Allegato "A" alla Deliberazione della Giunta Regionale n° 20-10126
in data **24 NOV. 2008** relativa all'approvazione della Variante al P.R.G.C. vigente,
denominata "Variante strutturale al PRGC - Anno 2005" predisposta dal Comune di
Capriata d'Orba (AL) e adottata con D.C.C. n. 28 del 25.09.2006, in seguito integrata
mediante Variante "in itinere", adottata con D.C.C. n. 37 del 1.10.2007, in seguito
integrata e modificata mediante D.C.C. n. 15 in data 9.07.2008 e perfezionata con
D.C.C. n. 22 del 19.09.2008.

**Elenco delle modifiche da introdurre "ex officio", ai sensi dell'11° comma, art. 15 della
L.R. 56/77 e s.m.i.:**

Comune di **Capriata d'Orba (AL)** – Variante al P.R.G.C. denominata "Variante strutturale al PRGC-Anno 2005"

Modifica n. 1

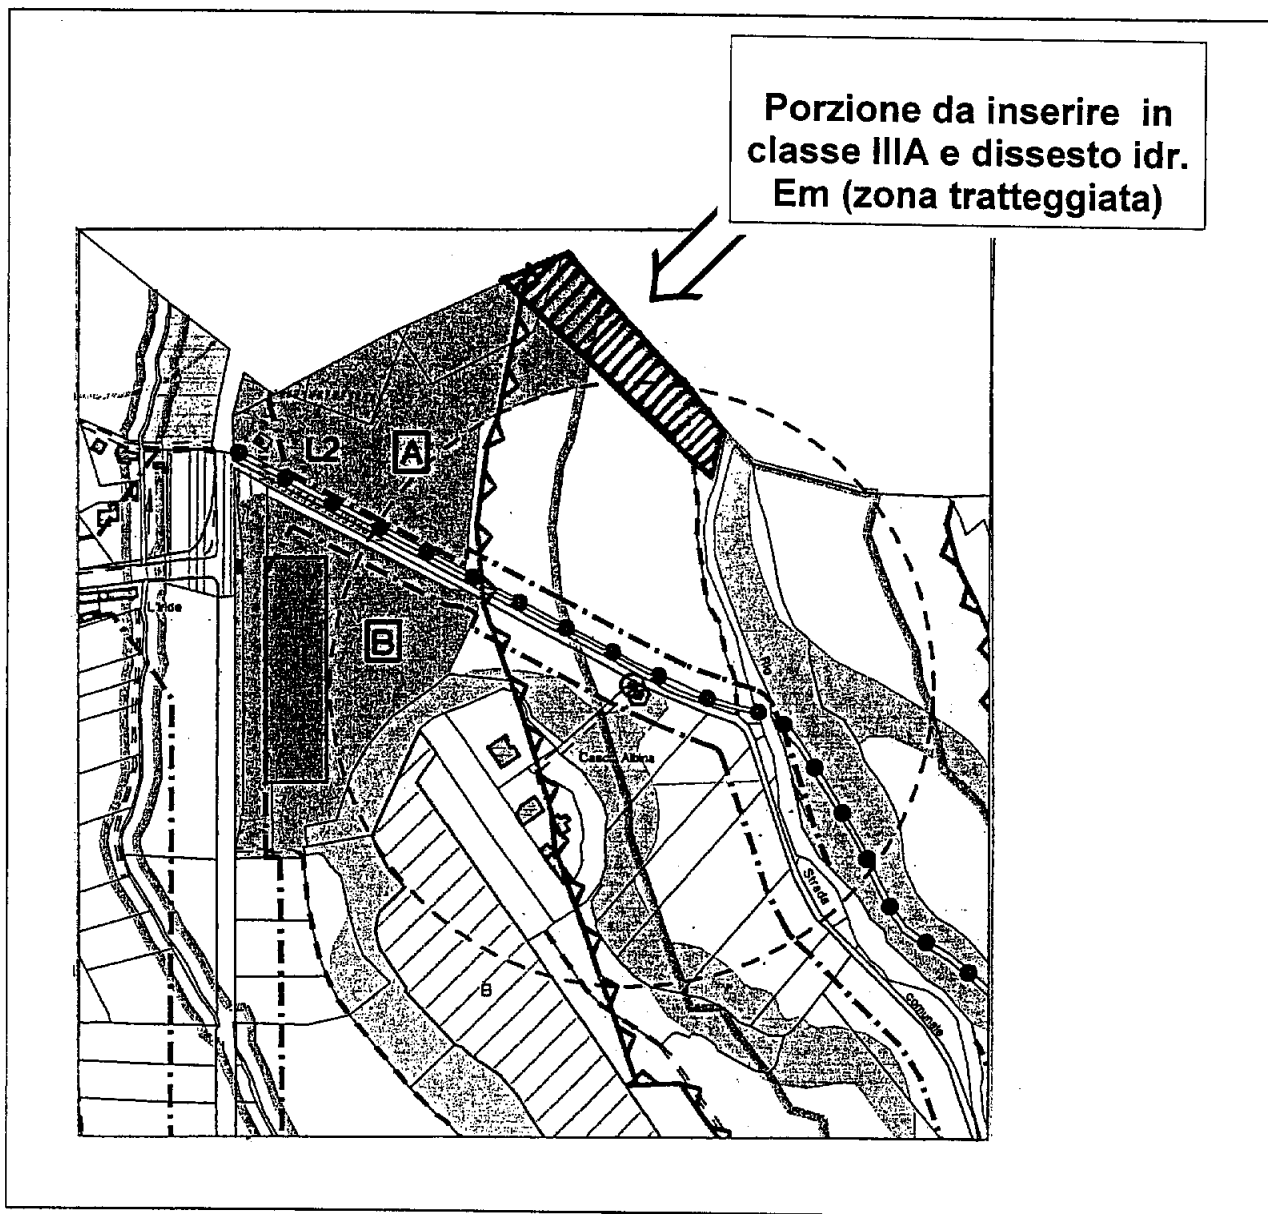
Modifica n. 1 - da inserire nella **Tavola 2.A** Planimetria generale delle aree omogenee
urbanistiche e carta di sintesi geologica, in scala 1:5.000: la porzione tratteggiata, in località
Iride, in parte ubicata all'interno di zona D5, al confine col comune di Basaluzzo, si intende
inserita in classe di rischio geologico IIIA ed in dissesto idraulico Em - Vedasi allegata
modifica 1.

Tavola 2.A: Planimetria generale delle aree omogenee urbanistiche e carta di sintesi geologica, in scala 1:5.000:

inserimento in classe di rischio geologico IIIA ed in dissesto idraulico Em della porzione tratteggiata, in località Iride, in parte ubicata all'interno di zona D5, al confine col Comune di Basaluzzo.

"La porzione della zona D5 in località Iride, ricollocata all'interno della classe di rischio geologico III A, secondo quanto imposto dalla Regione in sede di approvazione finale della presente Variante strutturale anno 2005, deve essere ritenuta inedificabile a tutti gli effetti. La corrispondente superficie coperta potrà essere tuttavia utilizzata su altri sedimi interni all'area medesima, ad esclusione di quelli già sottoposti ad ulteriori limitazioni vincolistiche (quali: la fascia di rispetto del punto di captazione del limitrofo acquedotto comunale con profondità pari a 200 mt.; la fascia di rispetto stradale..). Si intende comunque richiamata l'osservanza di tutti i parametri edilizio-urbanistici inerenti alla stessa zona D5."
